FREIE UND HANSESTADT HAMBURG
BEHÖRDE FÜR INNERES

POLIZEI
Polizeidirektion Ost

Betreff: Hammer Steindamm;
hier: Neuordnung der Verkehrsverhältnisse

Hammer Steindamm

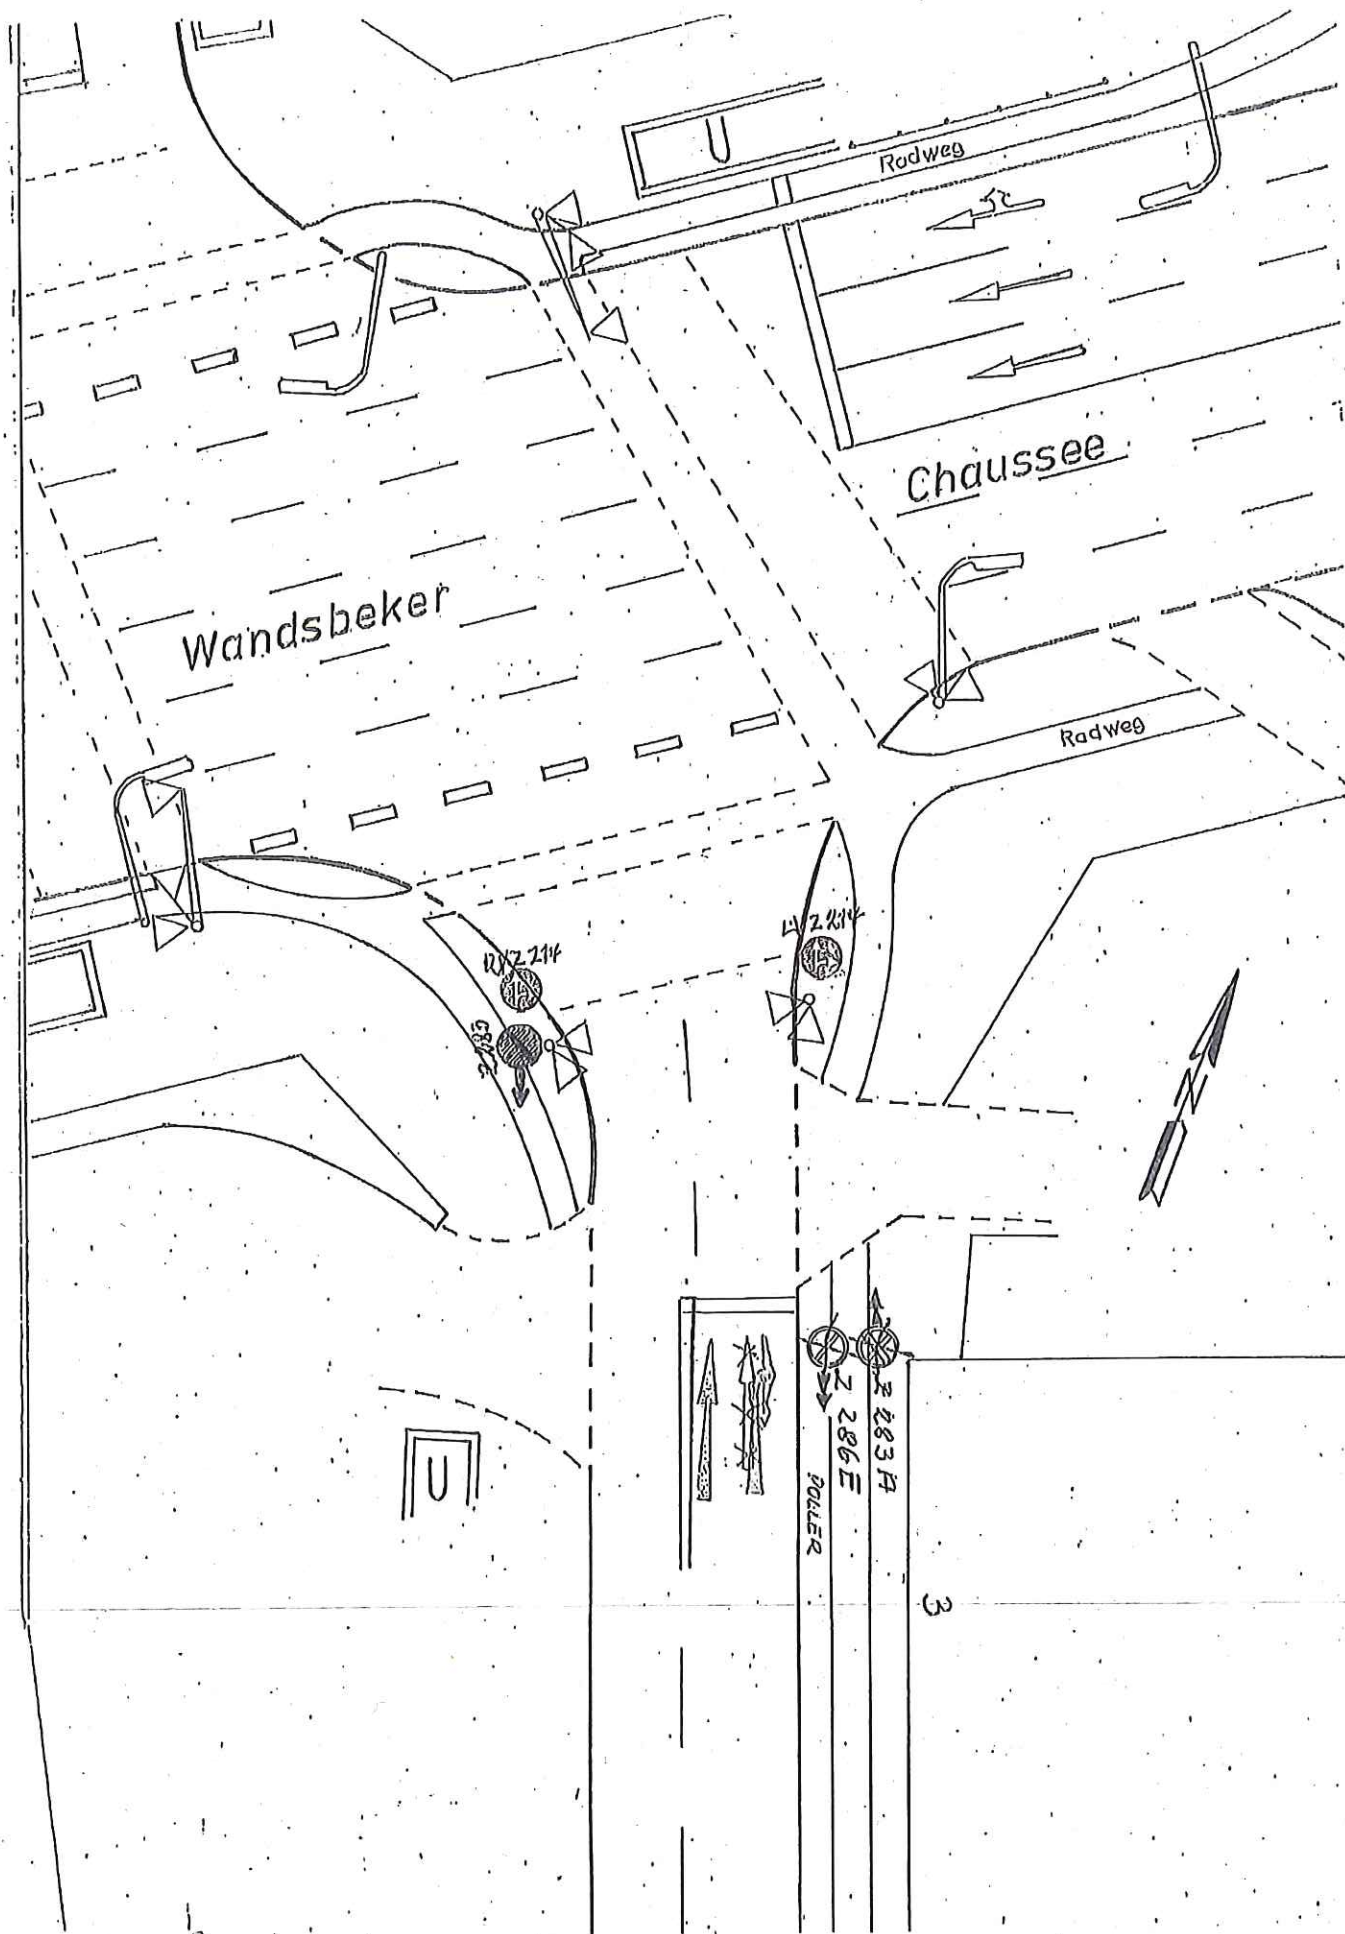
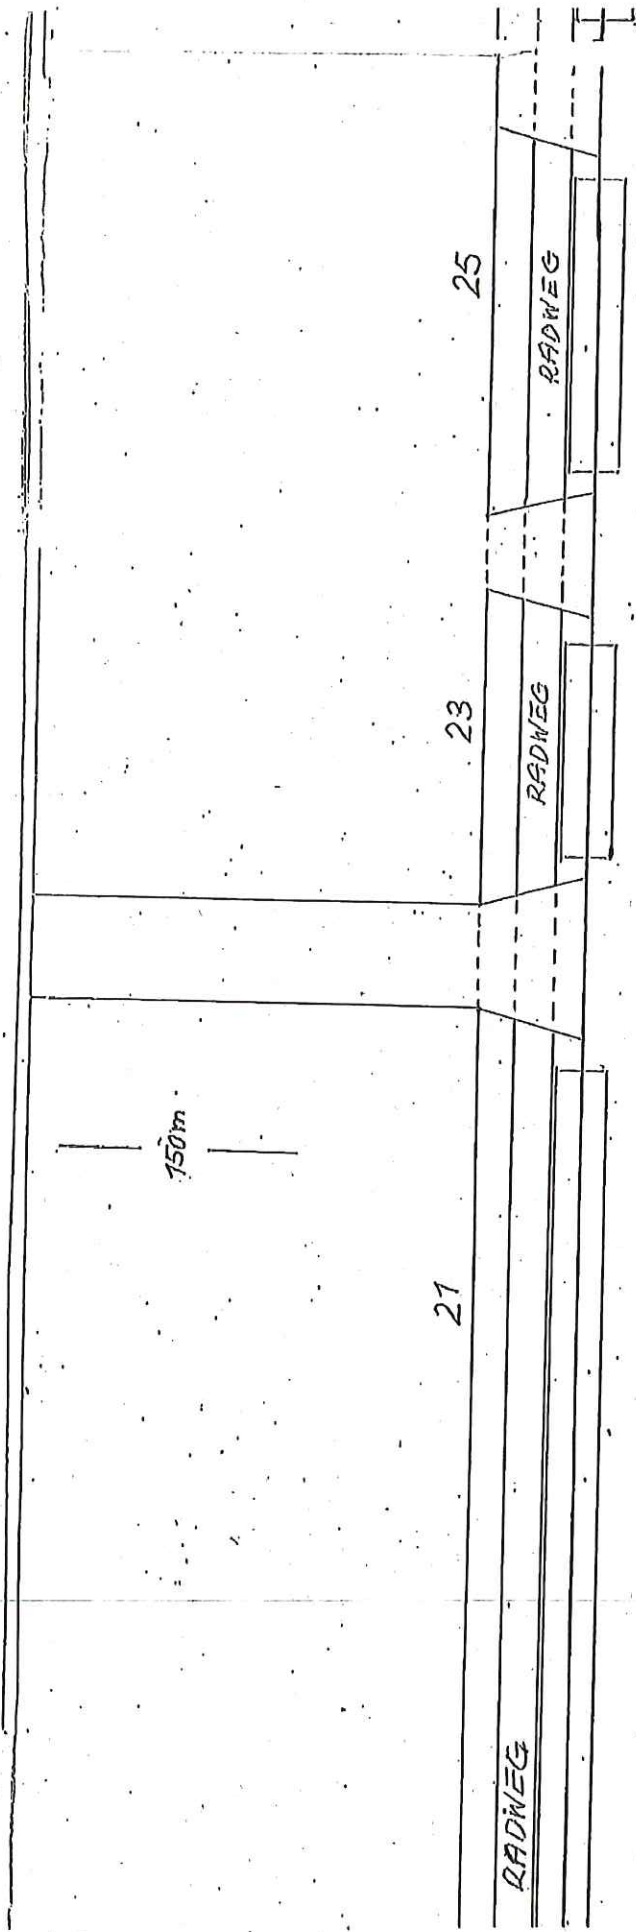
1. Polizeidirektion Ost - Straßenverkehrsbehörde - ordnet aufgrund § 45 StVO in der Straße Hammer Steindamm, zwischen Pappelallee und Wandsbeker Chaussee, an:

- 1.1 Markieren einer Leitlinie.
 - 1.2 Markieren von Richtungspfeilen.
 - 1.3 Markieren eines Radweges.
 - 1.4 Aufheben einer Zone absoluten Haltverbots.

- 1.5 Verkürzen der Zone eingeschränkten Haltverbots gem. Skizze.
 - 1.6 Einrichten des Gehwegparkens auf der Ostseite.
2. Die Maßnahme erfordert:
 - 2.1 Markierungen
Eine asymmetrische Leitlinie nach Zeichen 340 StVO.
Parkflächenbegrenzung und Radweg nach Zeichen 295 StVO.
Drei Pfeilgruppen bestehend aus Geradeaus- und Rechtspfeilen.

- 2.2 Entfernen von Verkehrszeichen
 - 1 Zeichen 283 - A - StVO,
 - 2 Zeichen 286 - M - StVO,
 - 1 Zeichen 286 - E - StVO.
 - 2.3 Aufstellen von Verkehrszeichen

- 1 Zeichen 286 - E - StVO,
 - 1 Zeichen 315 - A - StVO,
 - 1 Zeichen 315 - E - StVO.
3. Neukennzeichnung des Parkens auf dem Gehweg auf der Westseite
 - 3.1 Die Maßnahme erfordert:

- Entfernen von 5 Hinweisschildern für die Kennzeichnung des Gehwegparkens (alt).
 - Aufstellen von 1 Zeichen Bild 3 - A - der Anlage 1 StVO.
 - Aufstellen von 3 Zeichen Bild 3 - M - der Anlage 1 StVO.

- Aufstellen von 1 Zeichen Bild 3 - E - der Anlage 1 StVO.

- 3.2 Hammer Steindamm
- nördlich Pappelallee -
Aufstellen von 1. Zeichen 283 - E - StVO.
Näheres ist der beigelegten Skizze zu entnehmen.

Das unerlaubte Parken auf dem ostwärtigen Gehweg
vor der Einmündung in die Wandsbeker Chaussee
(in der Länge des Grundstückes der Firma
"Für Heimwerker") bitten wir durch Setzen von Pollern
wirksam zu unterbinden.
